PARCO EOLICO DA 9 WTG da 6,2 MW/CAD

PROGETTO DEFINITIVO

MEMORIE ESPLICATIVE RICHIESTE DI INTEGRAZIONI

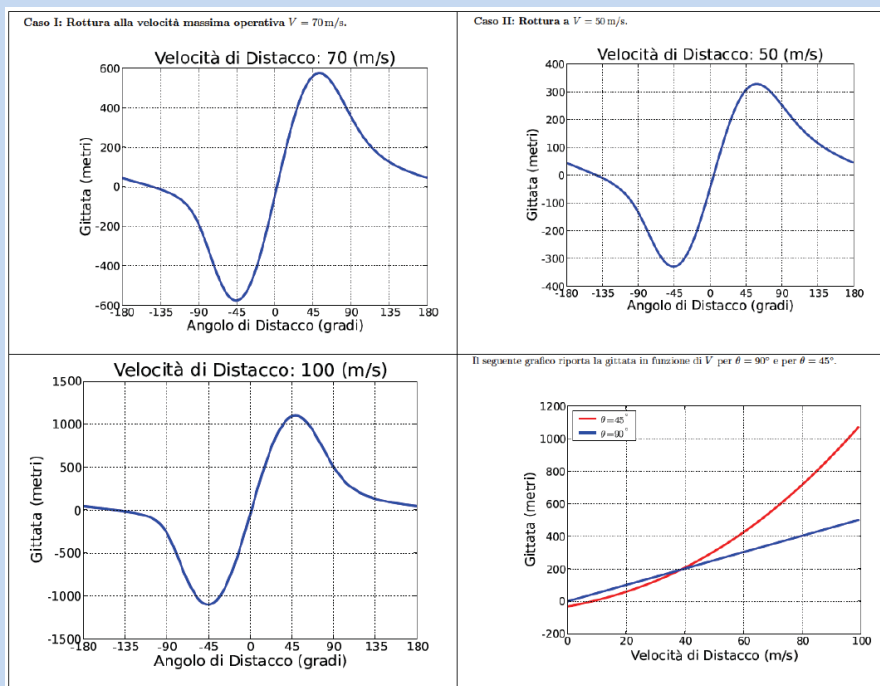
2. Si ritengono inutili i riferimenti allo studio citato della Vestas per il calcolo della gittata poiché risultano riferiti ad altri tipi di aerogeneratori. Lo studio della Vestas viene preso in considerazione solo per distacco della intera pala dal mozzo e in condizioni di ordinario funzionamento ed è funzione della velocità operativa come si evince dai seguenti grafici tratti dallo studio citato e dove si osserva che la gittata può arrivare anche a m.1000:

In relazione al calcolo riportato nella relazione, citando le linee guida della regione Campania, si rileva che lo stesso rappresenta l'equazione del moto complesso, utilizzata nella maggioranza delle relazioni tecniche di settore, solo che la sua applicazione deve consentire non solo la verifica per rottura al mozzo, ma anche la verifica per lancio del frammento con rottura a m.5 dalla punta della pala. In tale ipotesi il calcolo, al variare dell'angolo di lancio, esprime il suo massimo a 60° , restituendo un valore di oltre m.500. Il metodo esposto risulta adottato dalla maggior parte dei proponenti di impianti eolici e risulta oggettivamente applicato. Pertanto, per uniformità di valutazione deve ritenersi applicabile anche nel caso specifico.

Gli aspetti della sicurezza richiamati anche dal DM 10-9-2010 non possono essere sottovalutati e devono, pertanto, porsi in condizioni realisticamente accettabili e concretamente dimostrabili al fine di determinare la gittata massima nelle condizioni peggiori anche in relazione alle condizioni meteorologiche estreme del sito. In tale ipotesi occorre formulare l'analisi mediante il calcolo con l'equazione del moto complesso al variare dell'angolo di lancio per l'aerogeneratore che realmente si intende installare. Si evidenzia inoltre che le valutazioni in genere sono scovre da ogni qualsivoglia analisi del contesto territoriale il quale potrebbe soltanto aumentare il rischio associato alla probabilità di gittata, in considerazione delle caratteristiche orografiche di elezione tipiche degli aerogeneratori. A questo proposito è necessario richiamare il principio di precauzione ai sensi dell'art. 3ter del D.Lgs 152/06. Infatti nel caso in specie si applicano le tre condizioni per cui è giustificato il ricorso al principio di precauzione, ovvero:

Lo studio della gittata del frammento è stato integrato all'interno del documento **"1URN402_DocumentazioneSpecialistica_07 – GITTATA MASSIMA DEGLI ELEMENTI ROTANTI"** ed è stato ampiamente dimostrato che anche frammenti di dimensioni di 5m hanno una probabilità infinitesimale di colpire case, strade e/o ricettori sensibili. Si rimanda alla relazione specialistica per dimostrare la sicurezza in termini di distacco di elementi rotanti
